核燃料物質使用変更許可申請書

I NFDホットラボ施設

核燃料物質使用変更許可申請書新旧対照表

第9-3図 換気空調設備系統図

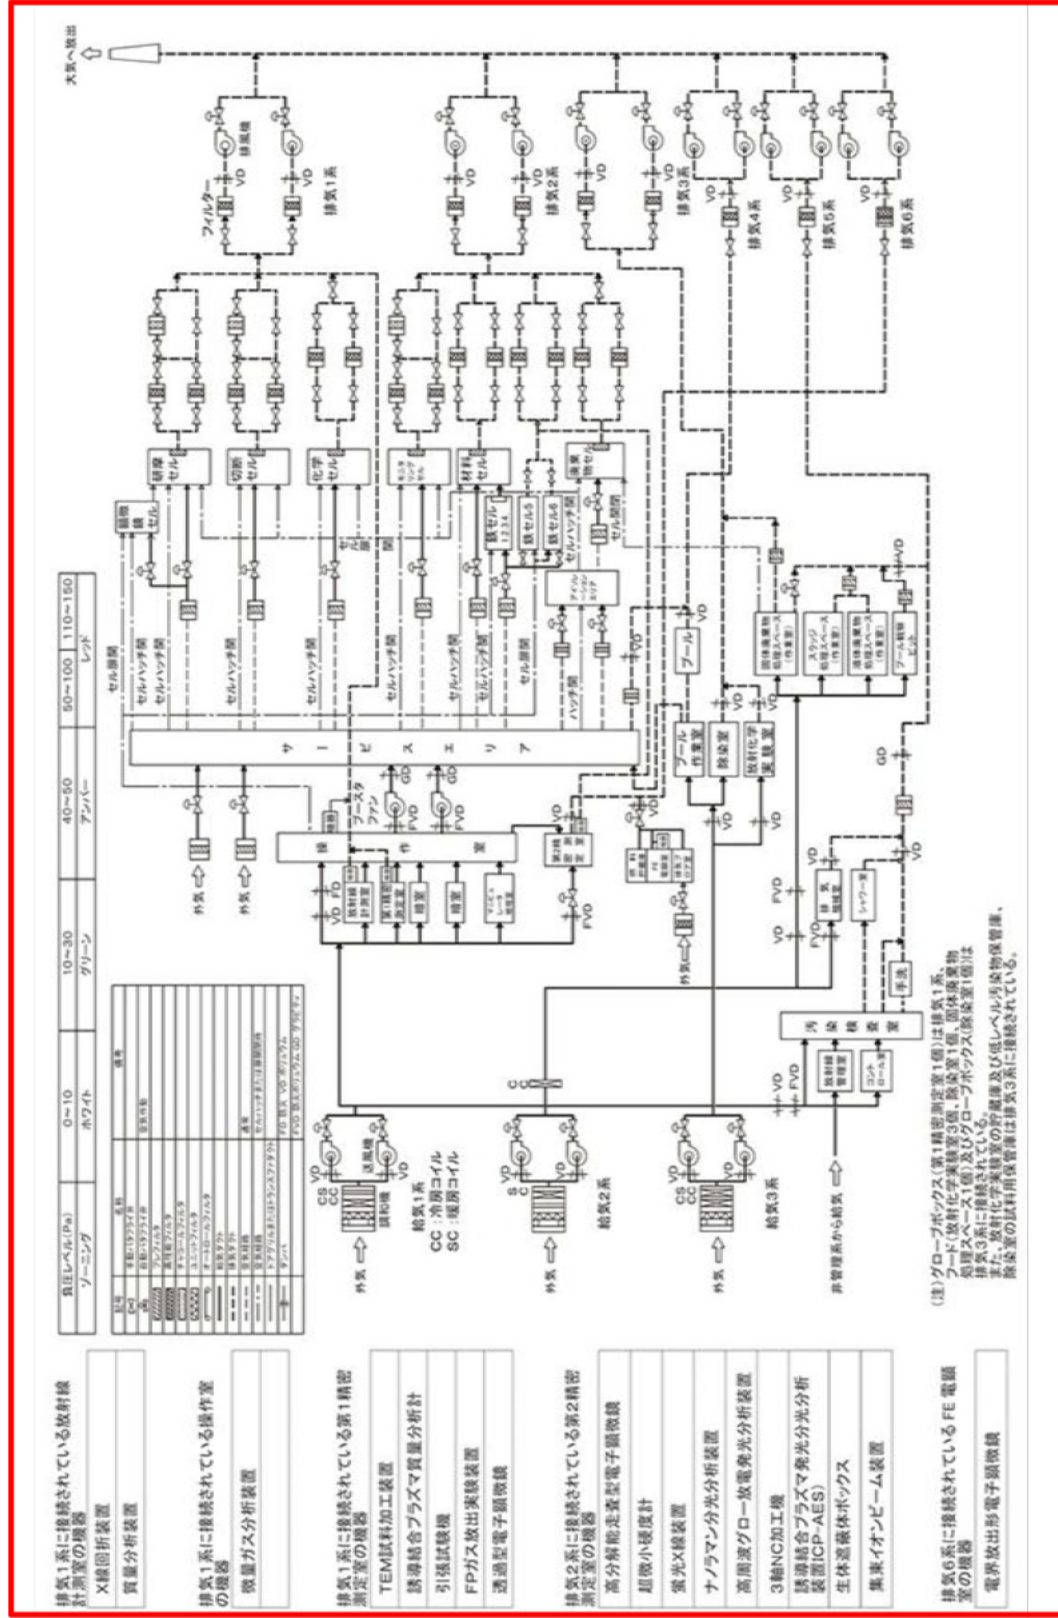
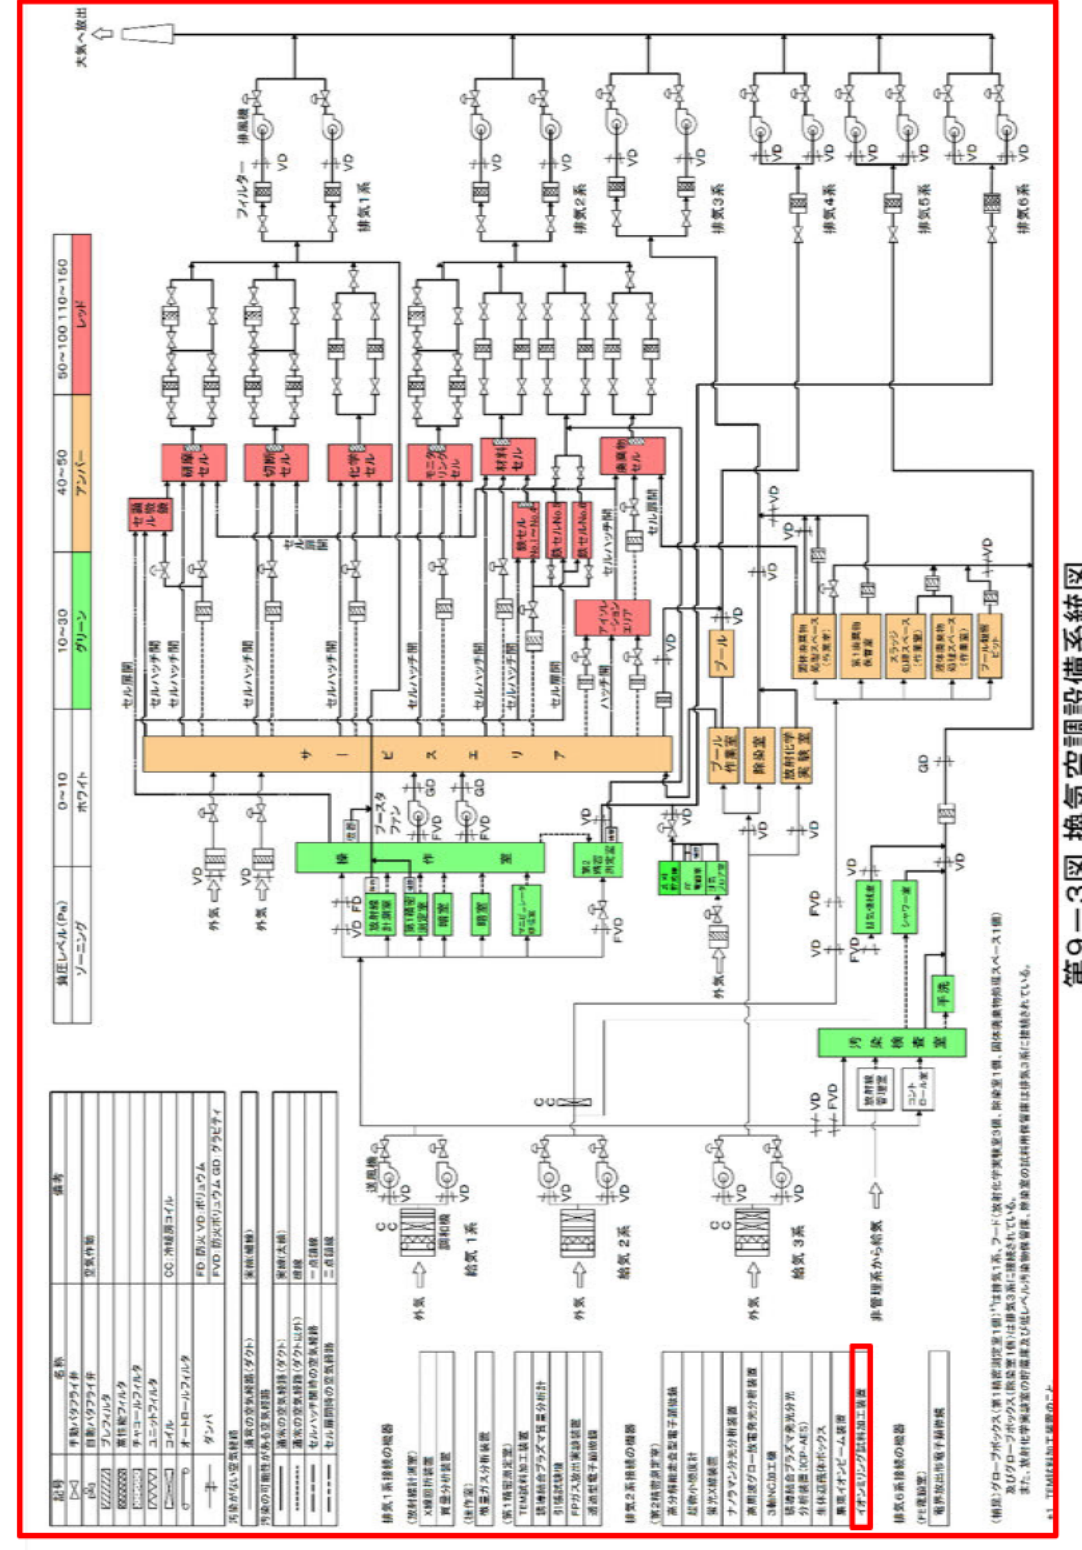
(7) 記載見直し⑫
